0021 Holzschnitzelwärmeverbund – Losone (ERL)

Projekt zur Emissionsverminderung in der Schweiz

Verifizierter Monitoring von 01.01.2022 bis 31.12.2022

Verifizierungszyklus: 7. Verifizierung

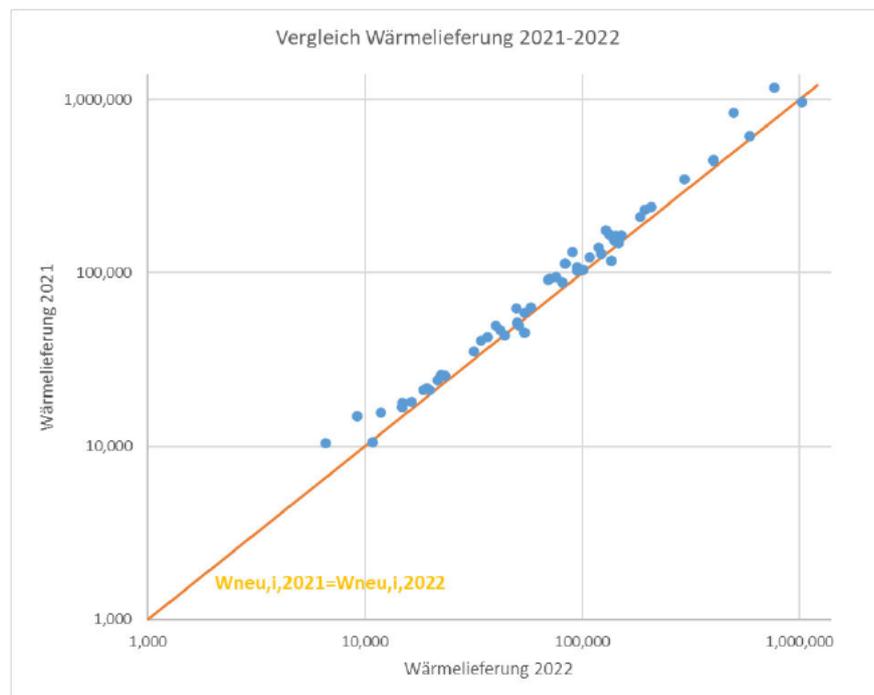
Die untenstehende Grafik zeigt die Wärmeabgabe (logarithmische Achsen) an die Bezüger in den Jahren 2021 und 2022 (nur Bezüger, die während des gesamten Jahres angeschlossen waren). Die orange Linie entspricht identischen Werten 2021/2022. Die Beobachtung, dass die Punkte in beinahe allen Fällen über der orangen Linie liegen, ist im Einklang mit der Entwicklung der Heizgradtage. Ansonsten zeigen sich keine besonderen Auffälligkeiten. Die der Berechnung der Emissionsreduktionen zugrundeliegenden Daten sind plausibel.
